Informes
Comisión de Aguas
7 de abril de 2009

Mina Las Cruces

Minimización del volumen de vertido al Dominio Público Marítimo Terrestre (río Guadalquivir) en el proyecto minero Las Cruces

Balance hídrico en planta hidrometalúrgica con minimización de vertido empleando como base de partida lo recogido en el Plan Global

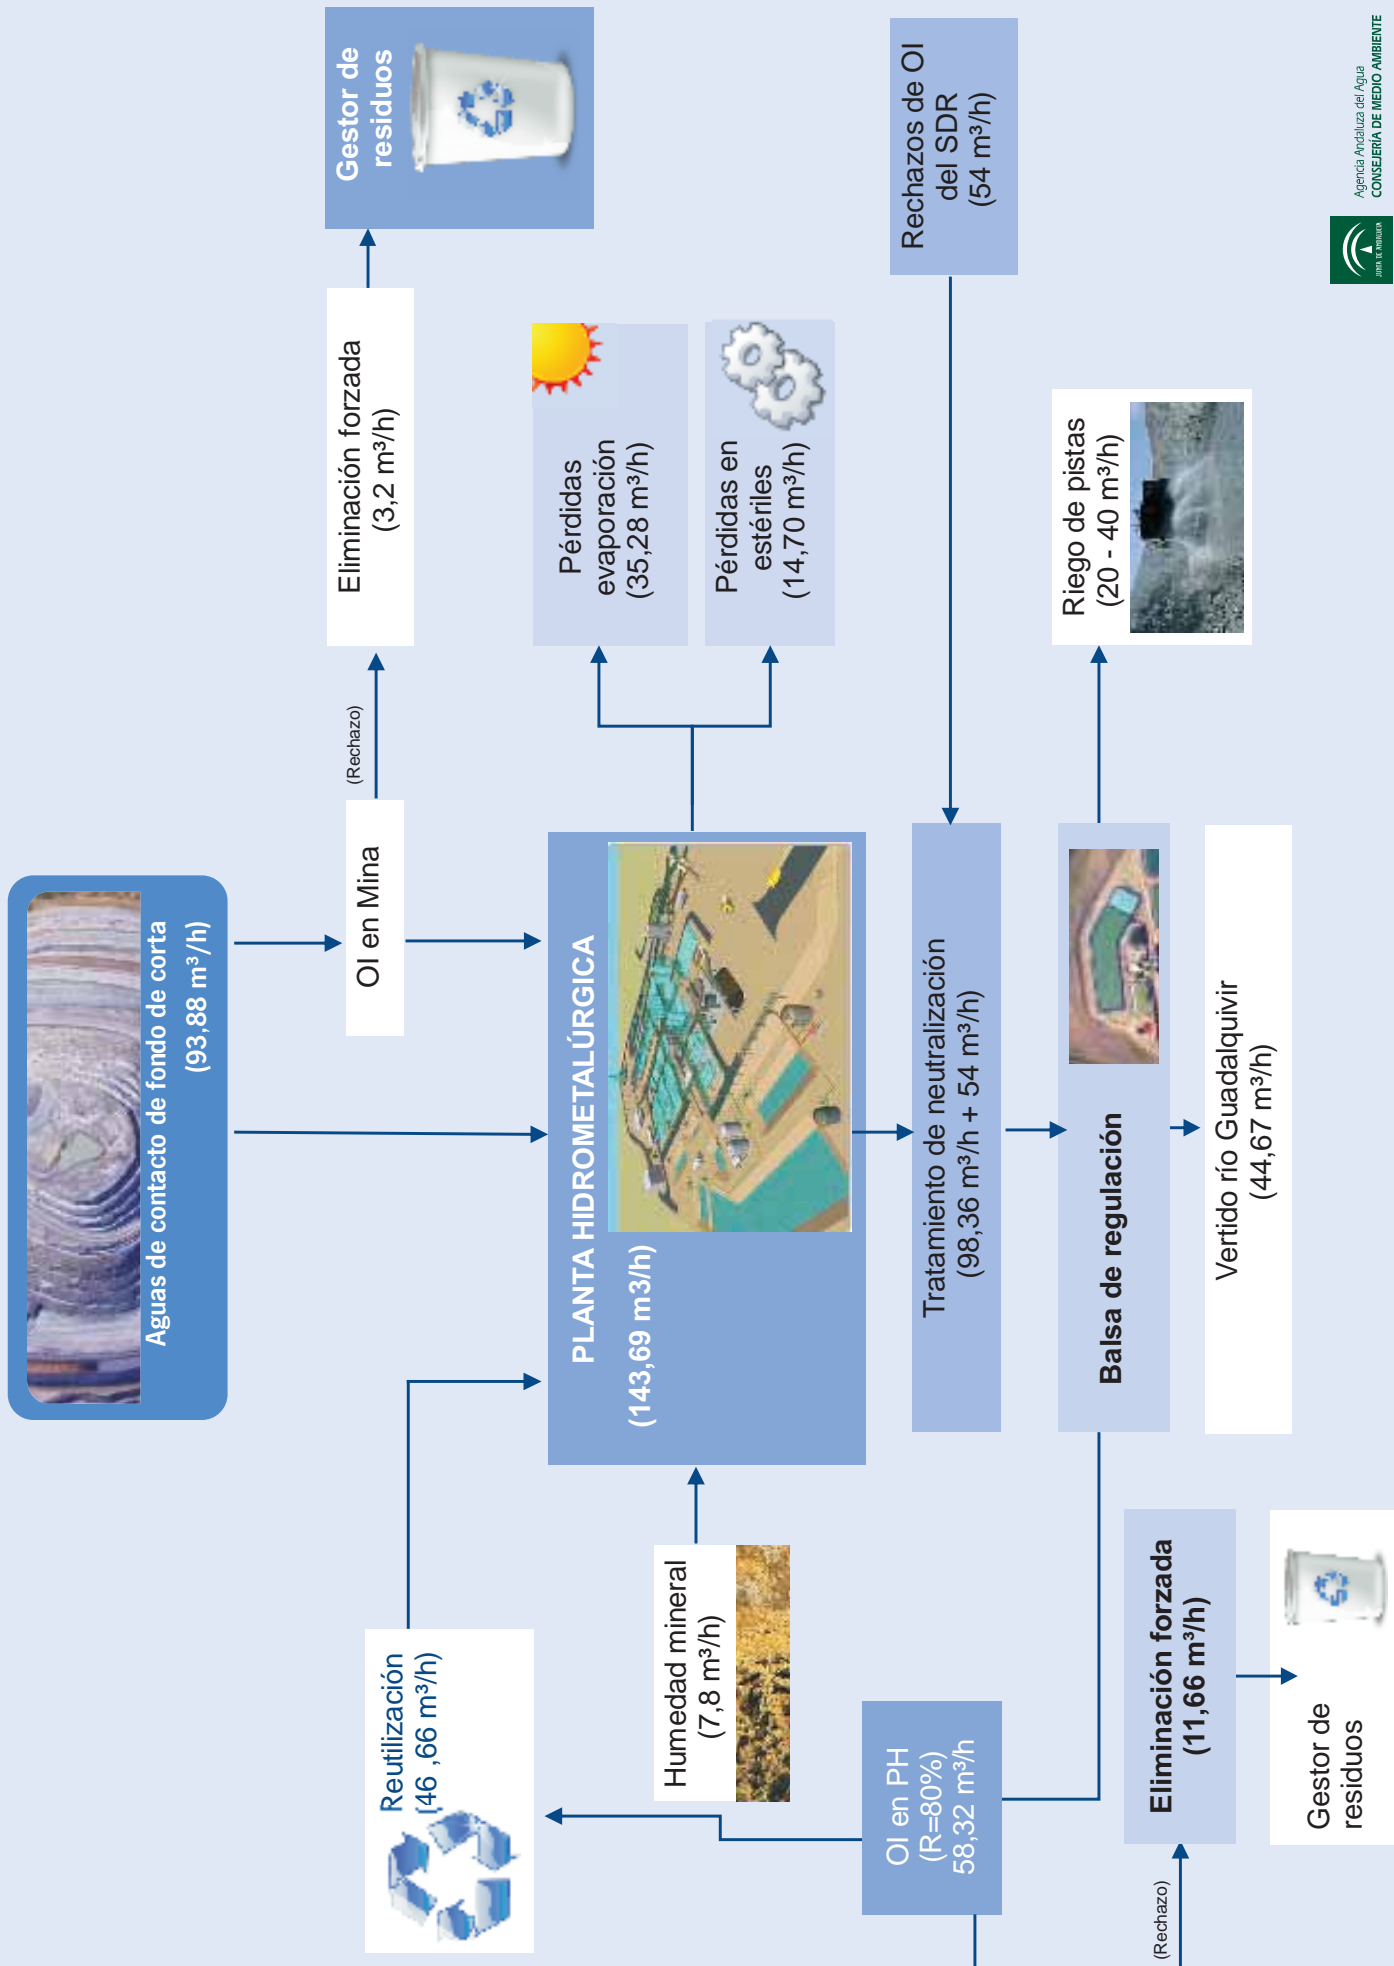
El modelo de gestión propuesto por CLC en el Plan Global mantiene el vertido al río Guadalquivir de los 900.000 m³/año autorizados por la Consejería de Medio Ambiente. La minimización de este vertido pasaría por el aprovechamiento en la planta hidrometalúrgica de gran parte del efluente de proceso, junto con los volúmenes de agua de rechazo de la planta de ósmosis inversa del SDR.

Si bien no sería posible el vertido cero a dominio público marítimo terrestre, el uso consuntivo del volumen previsto para vertido haría que no fuera necesario el uso del volumen de agua procedente de la depuradora de San Jerónimo, almacenada en la PSP.

Esta nueva solución conllevaría la necesidad de tratamiento por ósmosis inversa de las aguas recirculadas del proceso. El concentrado resultante se emplearía en la planta hidrometalúrgica si tuviera una calidad apta para ello, o se eliminaría por evaporación forzada, gestionándose los residuos resultantes como peligrosos por gestor autorizado y en función de la legislación sectorial aplicable.

En la figura 3 se recoge el balance hídrico. Con la solución propuesta se produciría el vertido al Guadalquivir de 391.309 m³/año (44,67 m³/h), lo que supondría una reducción del 56,5% del volumen previsto.

Este balance hídrico tiene como punto de partida la consideración de que la Administración aprueba las condiciones propuestas por CLC en el Plan Global, actualmente en tramitación administrativa, y fundamentalmente que el conjunto de aguas del SDR son tratadas por ósmosis inversa, lo que origina un rechazo estimado en 54 m³/h.

Balance hídrico en planta hidrometalúrgica con minimización de vertido empleando como base de partida la situación actual

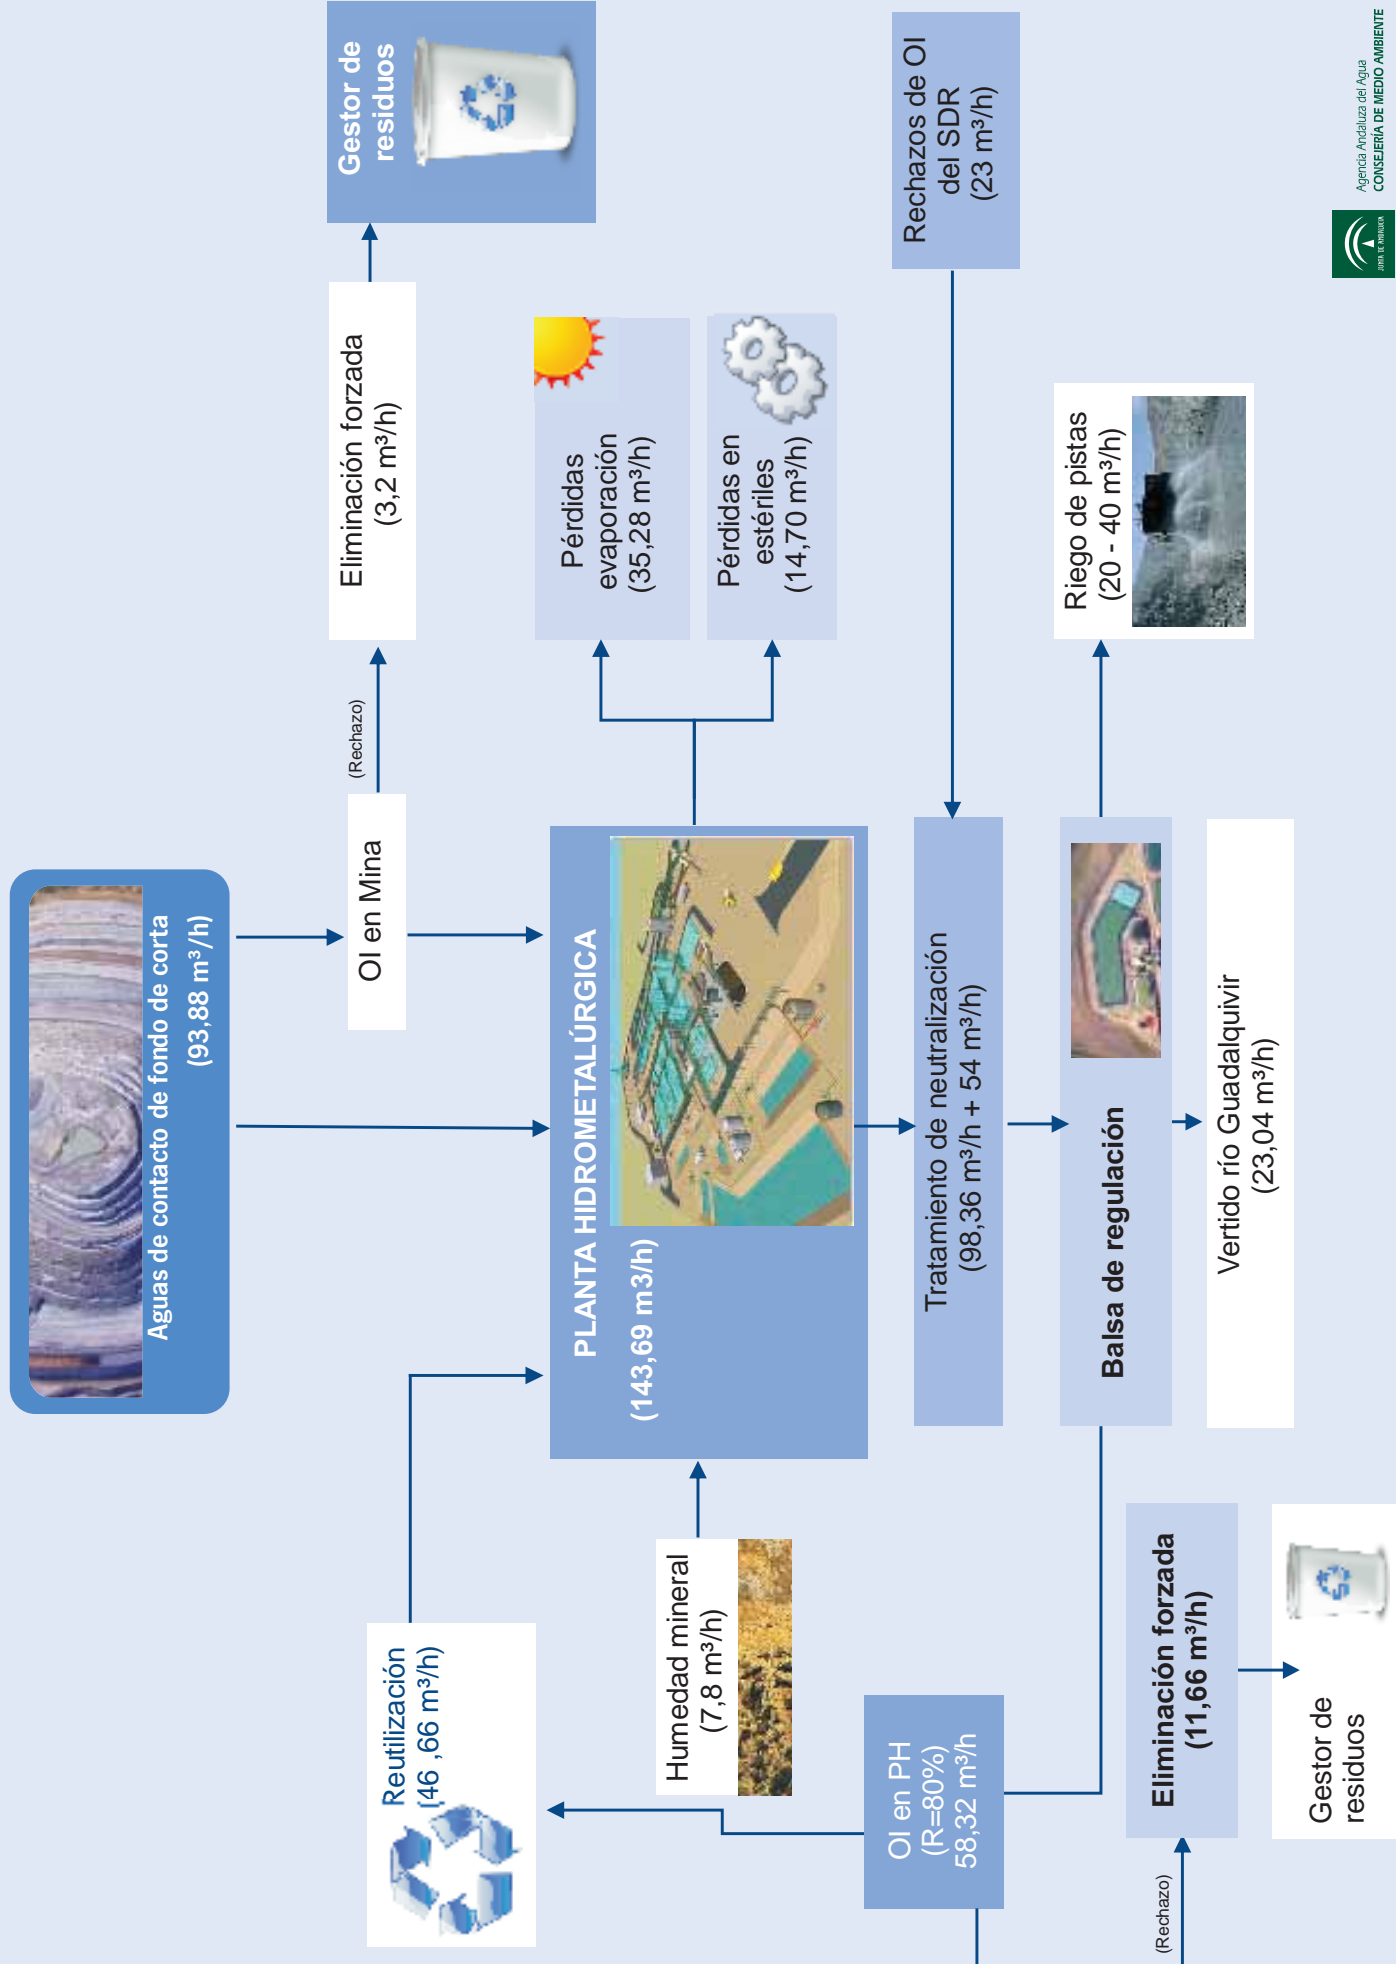
En el caso que este extremo no fuera aprobado, el sistema operaría en las mismas condiciones de generación de aguas de rechazo actuales, correspondiente al concentrado del tratamiento por ósmosis de los volúmenes extraídos del sector 5 (23 m³/h). Esto supondría una mayor minimización del volumen de vertido.

El balance hídrico en este último supuesto se recoge en la figura 4. En este caso el vertido al dominio público marítimo terrestre sería de 201.830 m³/año (23,04 m³/h), lo que supondría una reducción del 77,6% respecto de lo recogido en la AAI.

En cualquier caso, la solución de minimización propuesta estaría supeditada a que la planta de neutralización permitiera una calidad del efluente tratado compatible con los términos del condicionamiento de la AAI, en particular con los valores límite de emisión.
